Сто шестьдесят пятая сессия

Предложение по дополнению 16 к поправкам серии 02 к Правилам № 3 (светоотражающие устройства)

Представлено Рабочей группой по вопросам освещения и световой сигнализации*

"Рис. 1

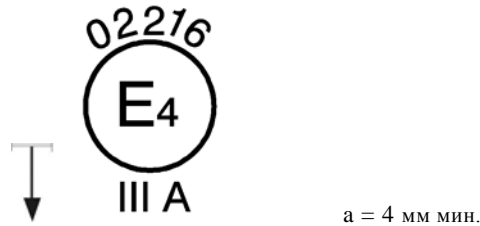
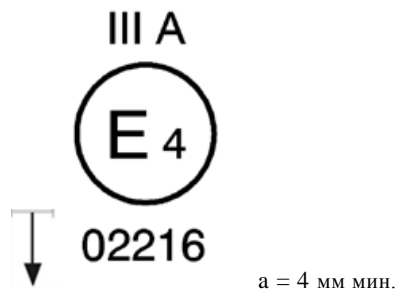
Приложение 3, рис. 1, изменить следующим образом:

Вертикальная стрелка, исходящая от горизонтального сегмента и обращенная вниз, указывает допустимую высоту установки данного устройства, составляющую не более 750 мм от поверхности грунта, и может быть проставлена либо над, либо под кругом, в который вписана буква "Е", либо рядом с ним, вблизи группы обозначений, указывающих класс, или цифр, представляющих собой номер официального утверждения.
